BULLETIN-SERVICE N° 4 Révision N°

OBJET: Modification sur WA 51 - 51 A et 52
Annule et remplace le précédent B.S. N° 3

TYPE:
WA 51, 51A, 52

III- Bras d'équilibrage de l'empannaga horizontal.

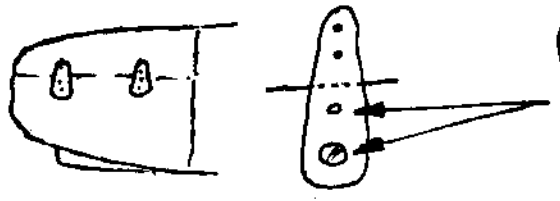
Appareils intéressés : 05 - 06 - 08 - 09 - 10

Contrôler toutes les 50 Heures l'absence de crique sur la soudure.

En cas de crique et en tout cas avant le 31/3/72, faire souder dans nos ateliers les goussets A sur les bras d'équilibrage (modification N° 9).
